Saksfremlegg

Arkivsak-dok. PLAN-21/02201-84
Saksbehandler Lisa Lyngmo

Førstegangsbehandling - detaljreguleringsplan for Energihuset i Lillestrøm by

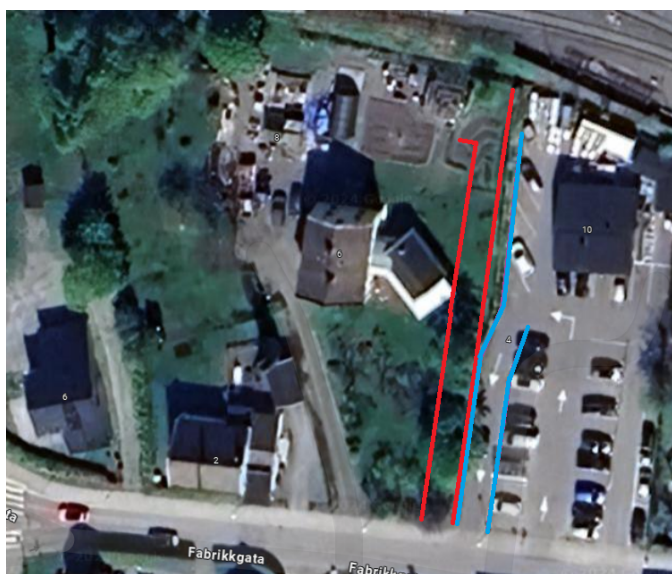
Boligene i felt KBA3, som kommunedirektøren ikke anbefaler at realiseres, er vist med utvendige trapper. Kommuneplanens § 2-1.6 sier at: «(...) For nybygg tillates ikke åpne branntrapper».

Kommunedirektøren vurderer ikke at branntrappene tilfører prosjektet noe som gjør at det ville vært aktuelt å fravike kommuneplanens bestemmelse.

Illustrasjonene må oppdateres slik at de er i tråd med kommuneplanen før andregangsbehandling.

Figur 16 Adkomst til planområdet markert med rødt. Innkjøring til Hageland markert med blått. Omtrentlige linjer.

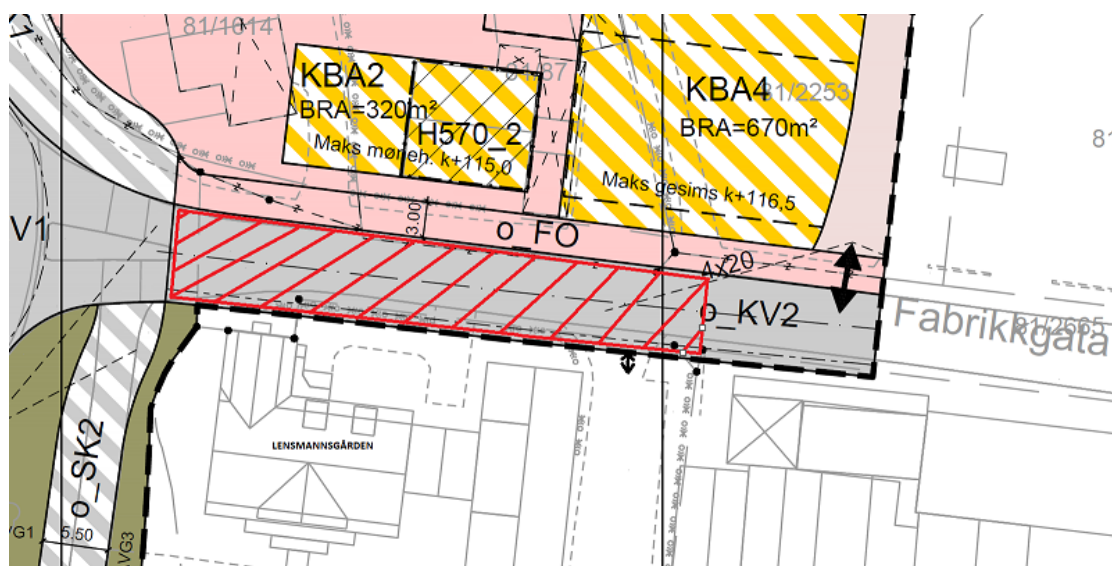
I planprosessen har forslagsstiller fått tilbakemelding om at det vurderes som lite hensiktsmessig å ha to adkomster rett ved siden av hverandre, og blitt oppfordret til å gå i dialog med grunneier for å få til en løsning med felles innkjøring. Forslagsstiller har stilt seg negativ til tilbakemeldingen, med bakgrunn i at det oppleves som krevende med slike forhandlinger, samt at prosjektet ikke ønsker en løsning som er avhengig av enighet og avtale med tredjeparter.

Kommunedirektøren har forståelse for at forhandlinger om felles adkomst kan være krevende, men mener likevel det er en dårlig løsning å planlegge for to parallelle veier. Det må i tillegg være et mål å begrense de grå arealene i et planområde, noe en felles adkomst vil kunne bidra til.

- b. Det må vises en løsning for felles innkjøring i tråd med vurderingene i punkt om opparbeidelse av kjørevei i Fabrikkgata.
 - c. Plankartet må endres til maks tillatt kotehøyde tilsvarende 10 etasjer.

4.7.3 Opparbeidelse av gang- og sykkelvei

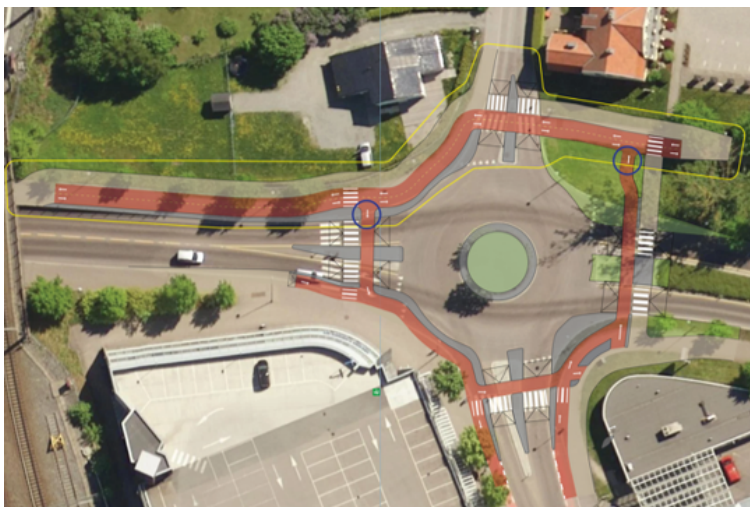
I planprosessen har det vært diskutert ulike løsninger for opparbeidelse av gang- og sykkelvei i planområdet (o_SK1-2). Bakgrunnen for diskusjonene har i stor grad vært at det er usikkerhet rundt hva som skal skje med Jernbanegata. På sikt må det vurderes om dagens kjøremønster skal opprettholdes, om eventuelt et felt eller gata i sin helhet skal stenges for biltrafikk.

Dersom det legges til grunn at det skal skje noe med Jernbanegata, har kommunedirektøren vurdert at det ville være feil bruk av ressurser å opparbeide et tiltak som få år senere må endres fordi det åpner seg andre muligheter i Jernbanegata. En slik situasjon kunne løses ved at forslagsstiller opparbeider en midlertidig løsning som sikrer en tilstrekkelig god situasjon for syklende, samt at det blir betalt inn et kontantbidrag tilsvarende differansen kostnaden for opparbeiding av midlertidig tiltak og permanent situasjon.

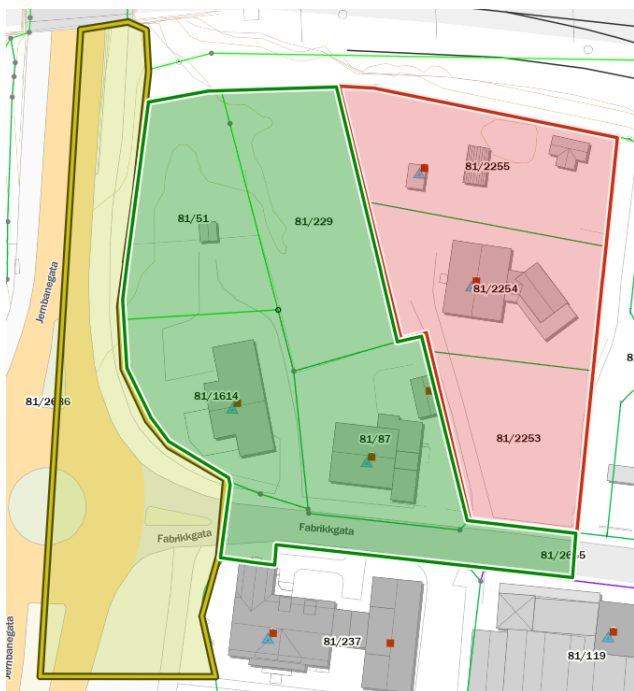
Som et ledd i at kommunedirektøren foreslår at lavblokkene mot jernbanelinja, er det behov for annen støyskjermingen for rekkehusene mot Fabrikkgata. Det må gjøres beregninger for å konkludere med hvilke tiltak som vil være mest effektive. Deretter må reguleringsbestemmelsene om støy oppdateres, slik at de ivaretar eventuelle nye tiltak og hensyn. Ved etablering av støyskjerm skal utformingen være omforent mellom forslagsstiller og kommunen. Utformingen må sikres i bestemmelsene.
